大飯発電所保安規定審査資料	RO
提出年月日	2021年7月1日

大飯発電所原子炉施設保安規定変更認可申請書
審査資料

大飯発電所 原子炉施設保安規定

大山生竹テフラの噴出規模見直しに伴う変更について

電源車の移動場所変更について（大飯3，4号炉）

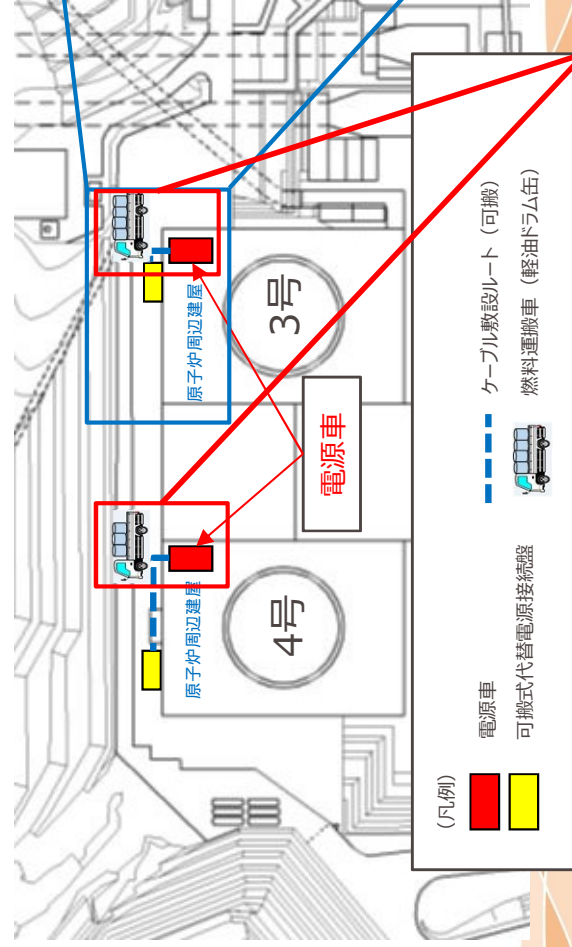
(1) SG補給用仮設中圧ポンプ（通信連絡設備と兼用）への給電用電源車の準備作業
SG補給用仮設中圧ポンプ及び通信連絡設備への給電用電源車の準備作業について、電源車の配置場所をタービン建屋からより頑健な原子炉周辺建屋に変更する。

(2) 軽油ドラム缶（燃料運搬車）の建屋近傍への移動
軽油ドラム缶を積載した燃料運搬車の建屋近傍への移動について、(1)の電源車の配置場所変更に伴い、タービン建屋近傍から原子炉周辺建屋近傍に移動場所を変更する。

g. 蒸気発生器補給用仮設中圧ポンプ（電動）を用いた炉心の著しい損傷を防止するための対策
火山影響等発生時において、外部電源喪失およびディーゼル発電機が機能喪失し、かつタービン動補助給水ポンプが機能喪失した場合は、蒸気発生器補給用仮設中圧ポンプ（電動）を使用し、蒸気発生器2次側による1次冷却系の冷却を行う。
(a) 蒸気発生器補給用仮設中圧ポンプ（電動）の準備作業
各課（室）長は、電源車を降下火砕物の影響を受けることのない3号および4号炉タービン建屋内へ移動し、準備作業を行う。

g. 蒸気発生器補給用仮設中圧ポンプ（電動）を用いた炉心の著しい損傷を防止するための対策
火山影響等発生時において、外部電源喪失およびディーゼル発電機が機能喪失し、かつタービン動補助給水ポンプが機能喪失した場合は、蒸気発生器補給用仮設中圧ポンプ（電動）を使用し、蒸気発生器2次側による1次冷却系の冷却を行う。
(a) 蒸気発生器補給用仮設中圧ポンプ（電動）の準備作業
各課（室）長は、電源車を降下火砕物の影響を受けることのない3号炉および4号炉原子炉周辺建屋内へ移動し、準備作業を行う。

高浜 3・4号炉における電源車からの給電の成立性について

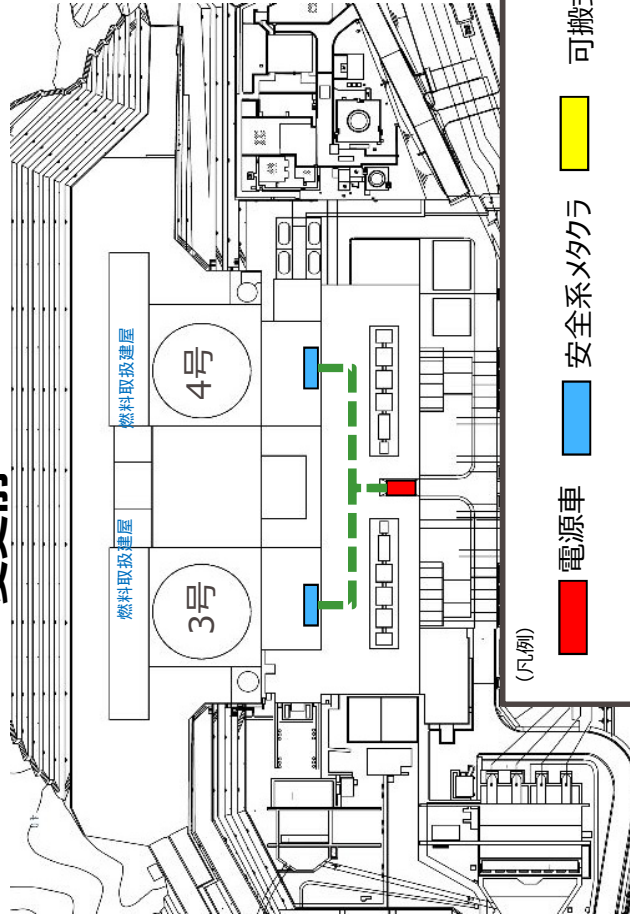
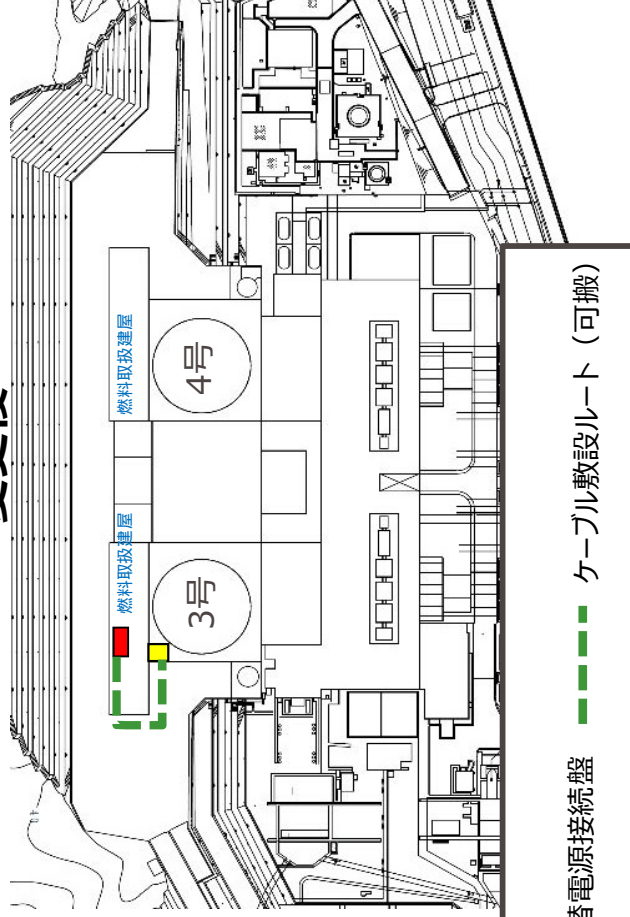
- 電源車による通信連絡設備への給電は、電源車設置場所の変更に伴い下図のとおり作業場所が変更となった。
- ケーブルの敷設距離が既認可と比べて短くなったことから、要員数が4名から2名に減少したものの、作業は既認可から10分増加の70分以内で完了することを確認済み。

(1)	対応手段	対象号炉、要員	要員数	想定時間
変更前	電源車※4からの給電開始※10 (給電用ケーブル敷設・接続)	・3号炉および4号炉 ・緊急安全対策要員	4 (3号炉および 4号炉合計)	60分
変更後	電源車※4からの給電開始※10 (給電用ケーブル敷設・接続)	・3号炉および4号炉 ・緊急安全対策要員	2 (3号炉および 4号炉合計)	70分

大飯3・4号炉における蒸気発生器補給用仮設中圧ポンプ（電動）および電源車の準備作業の成立性について(1/2)

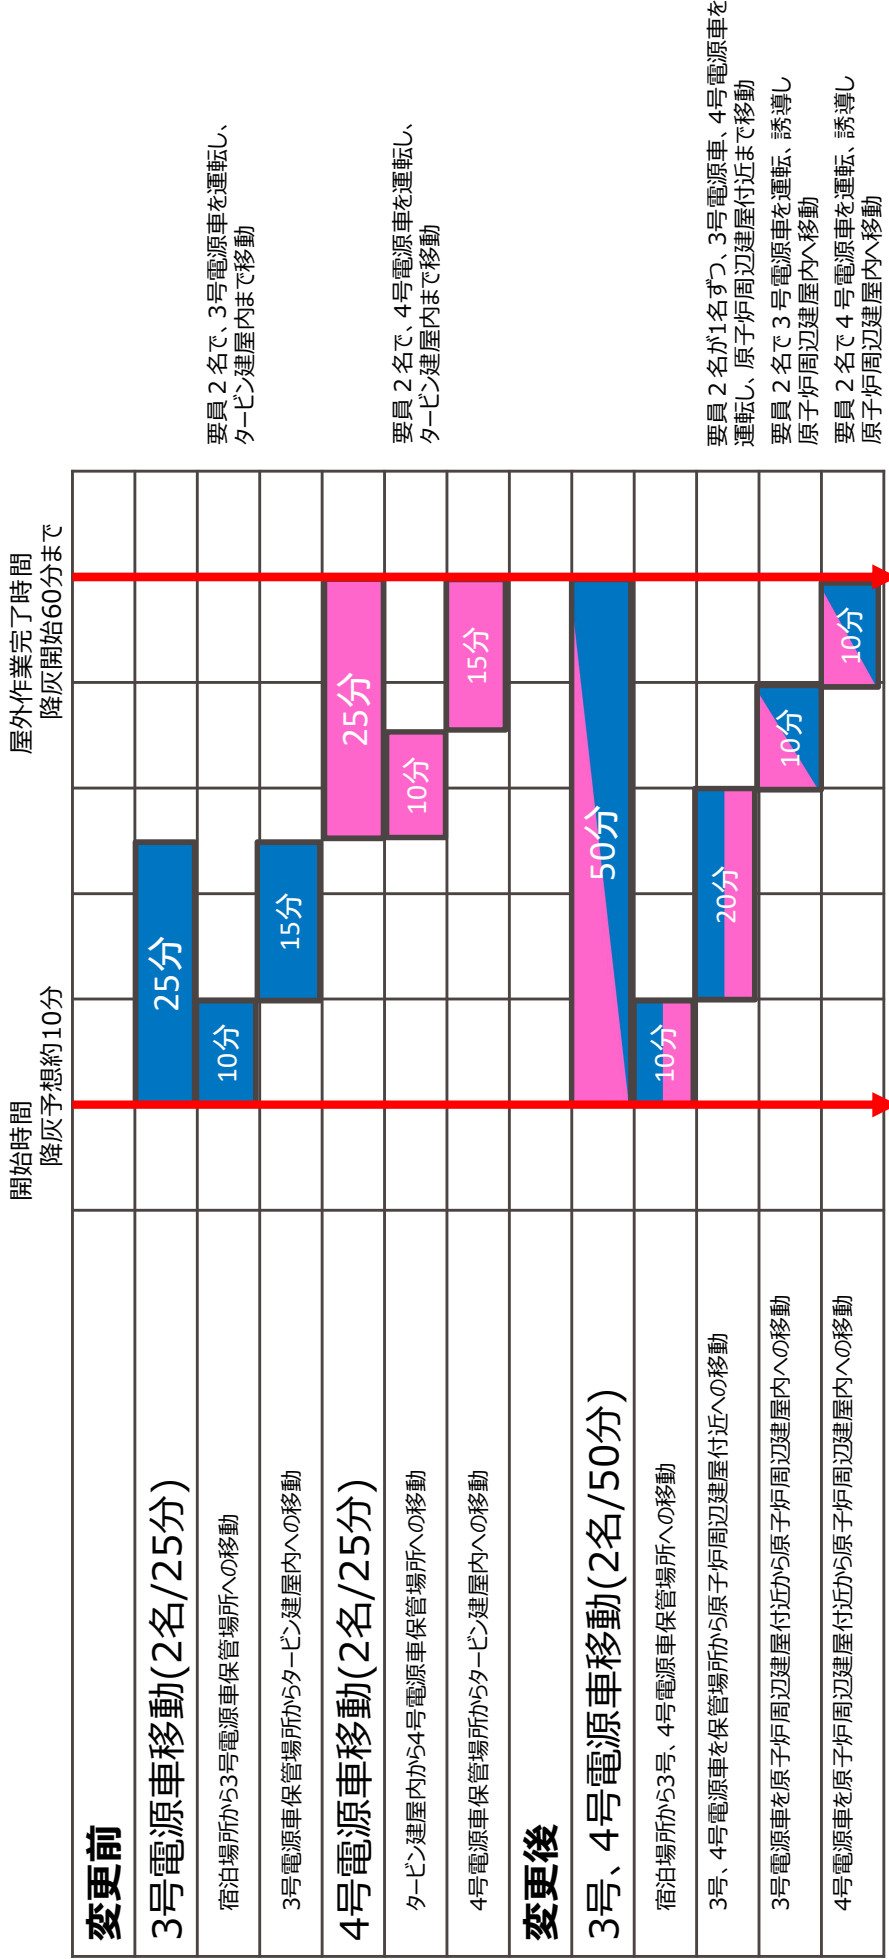
○電源車の設置場所変更に伴い電源車の移動距離は既認可と比べて長くなった（次頁参照）が、従前は3号で実施してから4号実施としていた手順のうち一部（電源車の移動）を並行実施とすることで、50分以内に完了することを確認済み。

(2)	対応手段	対象号炉、要員	要員数	想定時間
変更前	<ul style="list-style-type: none"> 蒸気発生器補給用仮設中圧ポンプ（電動）の準備作業 電源車の準備作業（電源車の移動） 	<ul style="list-style-type: none"> 緊急安全対策要員 	2	25分
変更後	<ul style="list-style-type: none"> 蒸気発生器補給用仮設中圧ポンプ（電動）の準備作業 電源車の準備作業（電源車の移動） 	<ul style="list-style-type: none"> 緊急安全対策要員 	2 (3号炉および4号炉合計)	50分

大飯3・4号炉における蒸気発生器補給用仮設中圧ポンプ（電動）および 電源車の準備作業の成立性について(2/2)

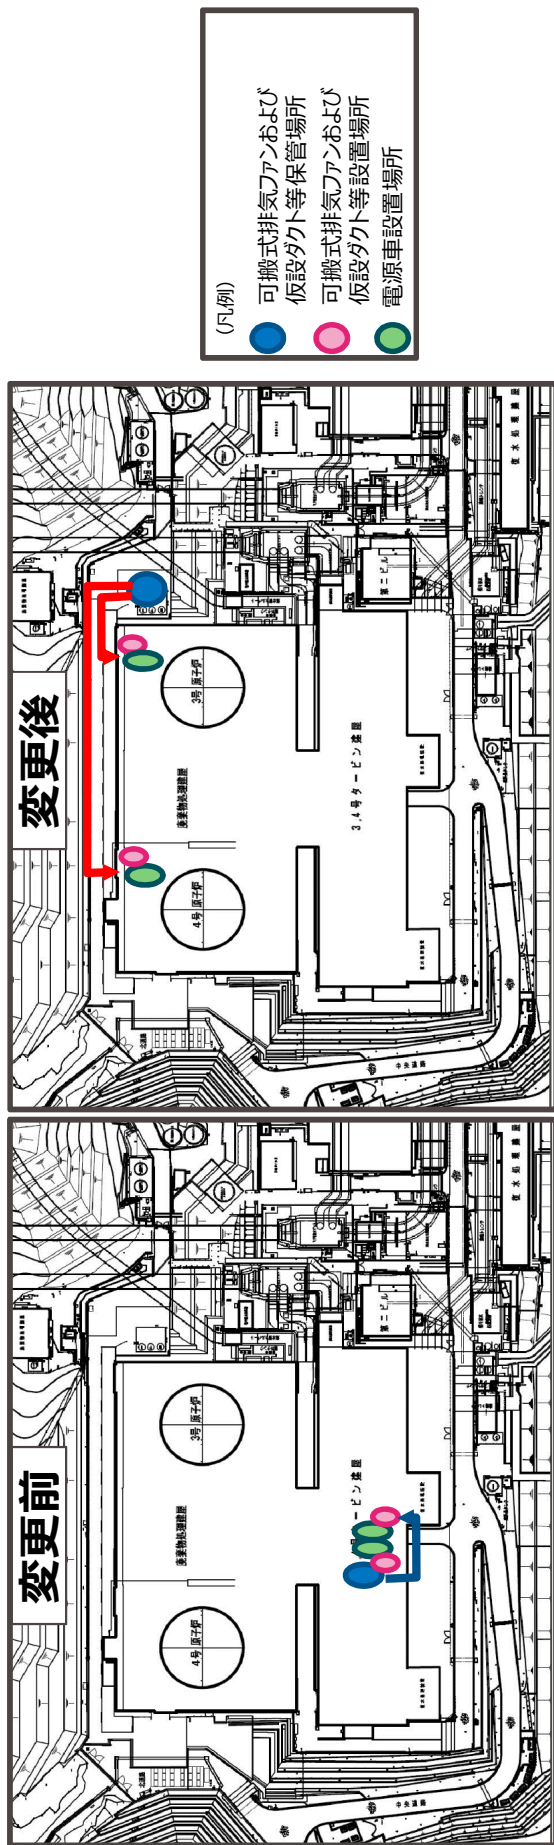
○電源車の設置場所変更に伴い電源車の移動距離は既認可と比べて長くなったが、従前は3号で実施してから4号実施としていた手順のうち一部（電源車の移動）を並行実施とすることで、50分以内に完了することを確認済み。

図1 改良型フィルタのラビリンス板取付け状況

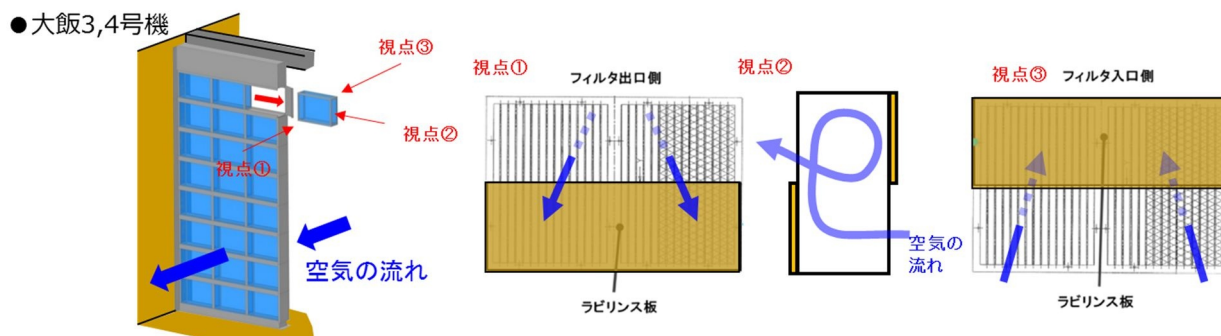
層厚変更に伴う気中降下火砕物濃度の増加より、改良型フィルタの閉塞時間は短くなるが、これまで実施したフィルタ試験では、フィルタ流速が速いと閉塞時間が短くなる知見が得られているので、フィルタ流速を遅くする対策を検討した。

以前の改良型フィルタは、強制的に流れの乱れを発生させることにより、流入する火山灰による「はたき落とし効果」を期待し、フィルタ入口と出口を互い違いに半分塞ぐラビリンス板を取付ける設計であった。(図1参照)

このラビリンス板があると、フィルタの表面積が半分になり、フィルタ流速が2倍速くなることから、ラビリンス板を外してフィルタ試験を実施した結果、閉塞時間の改善に有効であることが確認できた。(表1参照)
